RELATÓRIO DE FISCALIZAÇÃO AGENERSA/CASAN Nº 106/2025

PROCESSO	480002/000796/2025		
CONCESSIONÁRIA	Águas do Rio SPE 1	BLOCO	1
REPRESENTANTES DA CONCESSIONÁRIA	Márcio – Supervisor de operação Emerson – Operador de elevatória		
UNIDADE/OBRA FISCALIZADA	Estação Elevatória de Esgoto (EEE) 68 – EEE 2		
ENDEREÇO DA UNIDADE/OBRA FISCALIZADA	R. Jobel José Cardoso, 699-581 - Hararas da Peniche, Tanguá - RJ, 24890-000		
TIPO DE FISCALIZAÇÃO	Programada		
OBJETIVO DA FISCALIZAÇÃO	Verificar as condições de operação e manutenção da unidade		
MOTIVO DA FISCALIZAÇÃO	Fiscalização periódica		
PERÍODO DE FISCALIZAÇÃO	19/05/2025

Foto 5 – Poço da motobomba submersível de recalque.

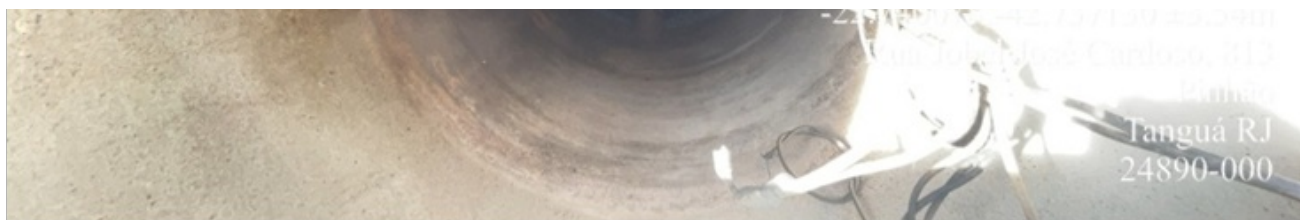
- está instalada na elevatória uma (01) motobomba submersível, de 4 CV (foto 5);
- a EEEB é provida de sensor de nível (foto 5);
- a tubulação de recalque tem DN 75 mm (fotos 5 e 6);
- há facilidade na realização de trabalhos de manutenção (foto 5 e 6);
- a linha de reclaque possui válvulas de gaveta, para fechamento do fluxo, e dispositivos de proteção (válvulas de retenção) (foto 6);
